不確実さに満ちた過酷事故対策

——新規規制基準適合性審査はこれでよいのか

原子力規制委員会が実施中の原発の新規制基準適合性審査に関して、PWRの過酷事故対策の有効性評価に焦点をあてて審査資料と審査状況を検証した結果、現状のままでは炉心溶融と格納容器破損を防ぐことができない重要な疑問点、問題点が数々あることが判明した。厳正な審査を求めてその問題点を論じる。

図1—事故対策シナリオの概要(大破断 LOCA + ECCS 注入失敗+格納容器スプレイ注入失敗)(玄海3・4号の説明資料⁶より、主要部を抜粋)

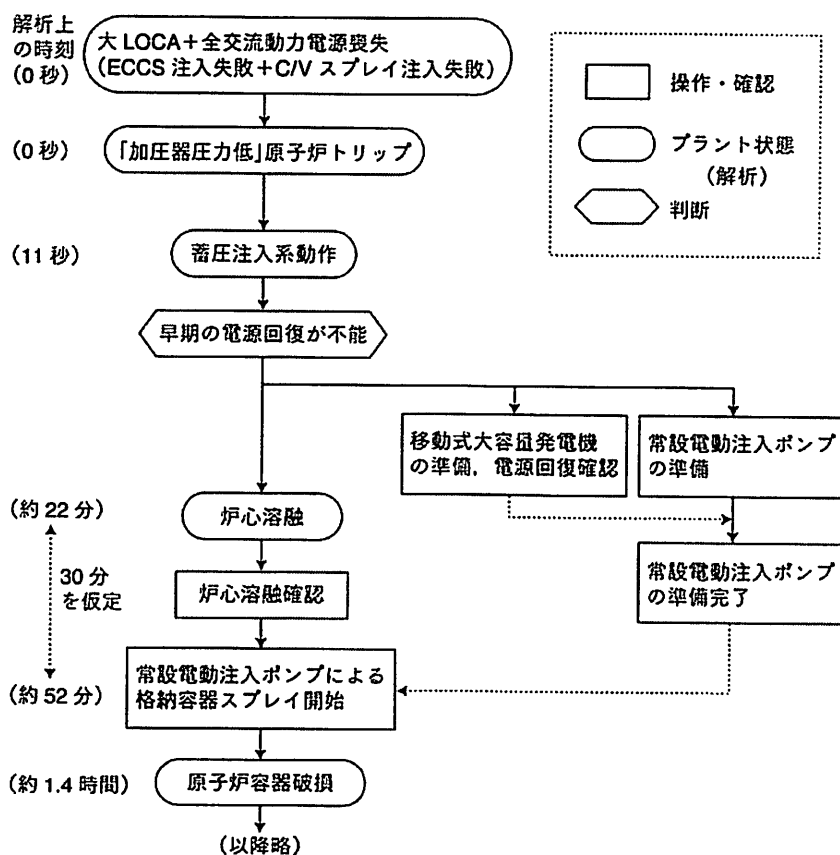
注入失敗+格納容器スプレイ注入失敗」が起こった場合の事故シナリオを描いた図⁶から主なポイントをピックアップして示したものである。この図をみると、大LOCAが起こり、かつ、ECCSが働かないとすると、実に、わずか約22分で原子炉炉心が溶融するという事態に至る。その間、移動式発電機と電動注入ポンプをつなぎ込み、格納容器へのスプレイ(注水)を準備するのにさらに30分かかり、約52分後に注水開始となる。図2は、それらの対策の設備構成の概要を示したものである⁷。

○金子管理官補佐：今回のシナリオについては、炉心溶融を踏まえて格納容器防護へ走るといって、そういうシーケンスですので、大きな判断がいろいろと入ってくると思います。……炉心溶融を判断した後、容器が破損するまでに、このフローですと、原子炉容器に対して何も対策っていうか、作業しないように見えるんですけども。

○金子管理官補佐：同時並行的に炉心を守る、原子炉容器を守るというための作業というのは、手段としては一切ないということではよろしいでしょうか。

ここで規制庁が問題にしているのは、原子炉の炉心溶融を止める、あるいは遅らせるという努力を一切せずに放置するのか、ということである。それに対して止める手段は一切ないというのが九州電力の答えである*5。

だが、「実用発電用原子炉に係る発電用原子炉設置者の重大事故発生及び拡大の防止に必要な措置を実施するために必要な技術的能力に係る審査基準」1.8項の【要求事項】「……炉心の著しい損傷が発生した場合において原子炉格納容器の破損を防止するため、溶融し、原子炉格納容器の下部に落下した炉心を冷却するために必要な手順が適切に整備されている……」の具体的内容として、【解釈】(2)a)に「溶融炉心の原子炉格納容器下部への落下を遅延又は防止するため、原子炉压力容器へ注水する手順等を整備すること」と書かれている。原子炉容器*6へは注水をおこなわない(おこなえない)というのでは、この審査基準に反しているのではなからうか。規制庁は、審査会合でこの対応の再検討を各事業者に求めたが、伊方以外の原発については未だに回答はないとのことである(2014年1月29日、参議院議員会館での市民団体による適合性審査に関する政府交渉での規制庁回答)。このような

運転員が大LOCAという判断を適切にできるか、さらにその際、「原子炉容器は諦める」という決断が躊躇なくできるのか、いかにもきわどいシナリオである。さらに、格納容器スプレイのための移動式発電機と常設電動注入ポンプを30分以内に確実に起動・つなぎ込みができるかという問題がある。地震にともなうような事態であれば、敷地の地割れ・陥没や関連機器の損傷が生じているおそれがある。作業員の判断やつなぎ込み作業が遅れば、格納容器内に溶融燃料が落下してくる前に水を張ってコア・コンクリート反応を防ぐというシナリオが崩壊することになる。

○九州電力(谷本)：……全交流電源喪失という事象で、さらに大破断LOCAが起きているという非常に厳しい事象でございます。……具体的に、炉心側を守る手段がほかにあるかということに関して考えますと、全交流電源を喪失しているというところで、……この条件内で炉心に大量に水を注入できる設備がございませんので、まずは原子炉容器の下に水をためるということが最も重要というふうに考えて、こういう手順を考えております。

○九州電力(谷本)：全交流電源喪失という条件のもとでは、この状態で炉心損傷を防止するためにとれる手段というのは、現状、ないというふうに考えております。

図3—格納容器スプレイによる水張り量の時間変化
溶融炉心が落下するタイミングには、水が張られていることを示す MAAP の解析結果(玄海3・4号の説明資料⁶より)

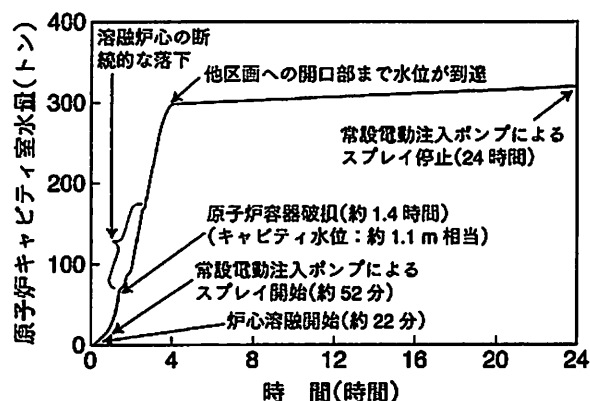
図3は、水張りによる格納容器破損防止策を示したものである⁶。溶融炉心が落下する時点では水張りが始まっており、コア・コンクリート反応は起こさないという解析である。しかし、仮に水張りが遅れ落下のタイミングに間に合わなければ、福島第一1号機と同じようにコア・コンクリート反応を起こすだろう。きわめて危うい対策である。

水蒸気爆発の危険を回避し、かつ、コア・コンクリート反応を防ぐには、水張りではなく、コア・キャッチャーを設置すべきである。コア・キャッチャーとは、超高温に耐えることのできるセラミック(アルミナやジルコニアなど)などを素材として、格納容器下部に落下した溶融燃料(コア)の受け皿を用意する設備である(コラム1参照)。

図5—格納容器内水素濃度の時間的変化の例(玄海3・4号の場合)

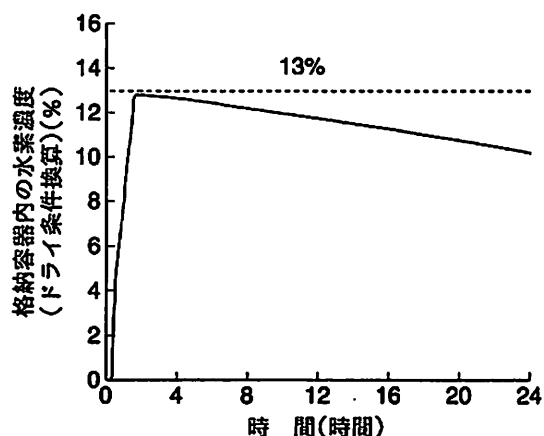
いずれも結論は、「爆発防止の判断基準値 13% 以下であるから、爆発は生じない」としている。しかし判断基準値に対する裕度は僅少なので、解析条件や解析モデルに伴う不確かさを考慮すると、判断基準値を超える可能性が濃厚である。図 5 は玄海 3・4 号の格納容器内の水素濃度の時間的変化⁷⁾(大飯 3・4 号もほぼ同一)である。ジルコニウム-水反応による水素発生がほぼ終わった約 1.7 時間の時点で最高になり、以降漸減している。これは、

○更田委員：……MAAPの計算結果を紹介される際に「13%に至ることはないという結論が得られた」という表現をとられたんだけど、そういう主張をされるつもりなのか、この解析をもって。というのは、MAAPではこうなりますと。じゃあ、MELCORではこうなります、アースティックではこうなりますと言って、それで13%に達しませんということを主張されているのか。これは、要するに、これだけ不確かさの大きなシーケンスを負っているときに、一例を捉えて13%に達しないという結論が得られましたと言われても、それでどうだというものではなくて、むしろ、それに解析では考慮されていないイグナイトの存在を前提に、有効性について議論をされるつもりか、それともイグナイトはあくまでないものとして、この解析でもって13%以下になっているから大丈夫ですとおっしゃっているのか、どちらですか。

この質疑応答からわかるように、水素濃度の評価には大きな不確かさが伴っている。それを考慮すると、「水素濃度が13%に達していないから爆轟は生じない」とする事業者の結論には大きな疑問があり、厳正な審査が求められる。

○関西電力(浦田)：まず、全体の認識でございますけれども、確かに、おっしゃるように、非常に不確か性の大きな事象になっております。それは十分承知をしております、一つのツールとして

MAAPを使った解析の結果、13%に至ることはなかったということで、全ての蓋然性をもってそれが担保されるというつもりはございません。ただし、これはガイドライン上の要求でもあります、実際の挙動、もちろんMAAPベースの挙動解析で、それに対して非常に大きな保守性を持たせた水素解析をした結果ということで、ある程度蓋然性を持たせられるのではないかとというのが我々の見解でございます。

図6—水素濃度の空間分布の例(玄海3・4号、ループ室外周部水素濃度¹⁵⁾)

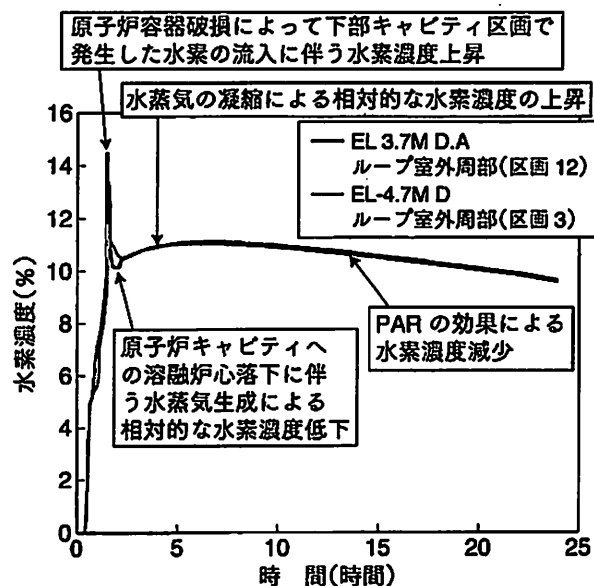
まず問題なのは、このサブノード分割図が公開された資料¹⁵では「商業機密に属する」として白抜きにされていることである。このような不透明性が審査資料全般の公開版に横行していることは本誌1月号で指摘されているとおりである¹⁶。一般論として、物理量の空間分布を求める数値解析においては、ノード分割の仕方によって結果の数値に有意な違いが出ることがあるので、ノード分割自体が妥当であることをノード数の感度解析等で示さなければならない。本ケースでは、ノード分割が妥当であると規制委員会が判断するのならば、規制委員会にはその判断根拠の説明責任があることを指摘しておきたい。

15%のピーク値が出ている。爆轟防止基準の13%を超えている。これにもかかわらず、九州電力は「下部区画における水素濃度の挙動は上部区画と比較すると、全解析時間を通しほぼ同様の挙動を示しているため、格納容器内の水素濃度は全体平均水素濃度として評価した」と記述して、爆轟の問題はないとしている。この説明はまったく理解できない。局所的な爆轟が問題になるから、空間濃度分布を解析しているのであり、その中に13%を超える水素濃度箇所があれば、局所的爆轟が生じうるとするのが科学的判断であろう。この点について規制委員会はどのように判断するのか注視したい。

図7—米国スリーマイル島原子炉事故時の格納容器内圧力変化

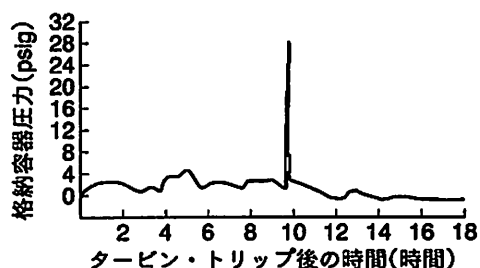
次に、水素燃焼・爆発を取り扱う解析コードの検証においては、研究開発での各種試験データにもとづく検証解析に付け加えて、実機データの再現性をチェックすることがとりわけ重要である。PWRで格納容器内において水素爆発を生じた事故としては、1979年に起きた米国スリーマイル島2号機(TMI-2)事故がある。事故進展の過程で、1次系内の一部の水素が加圧器逃しラインを経て加圧器逃しタンクから格納容器内の下部に流出し、水素爆発が生じたことも世界的に注目された。図7の格納容器内の圧力の時間変化に示されているとおり、約2 kg/cm² g(28psig)の圧力パルスが測定されている¹⁹⁾。

水素燃焼・爆発の解析コードは、このTMI-2事故の圧力パルス挙動を再現できるかどうかの検証を必ず行うべきである。GOTHICの適用性の説明書を読む限り、TMI-2事故データを用いた検証はされていない。この再現ができない解析コードにより水素爆発は生じないとの評価結果が出されても、それには信憑性はない。

原子炉容器の破損は生じなかったTMI-2事故では、原子炉内で発生した水素の大半は1次系内に留まり、一部の水素だけが格納容器内に流出したとされている。これに比べると、今般の過酷事故評価では原子炉容器の破損が生じているので、格納容器内に流出する水素量はTMI-2事故よりはるかに多量である。したがって、水素爆発が起きないとする各電力会社の評価は、TMI-2事故で実際に起きた現象と矛盾している。規制委員会にはこの点に関しても厳正な解析コード検証の審査を求める。
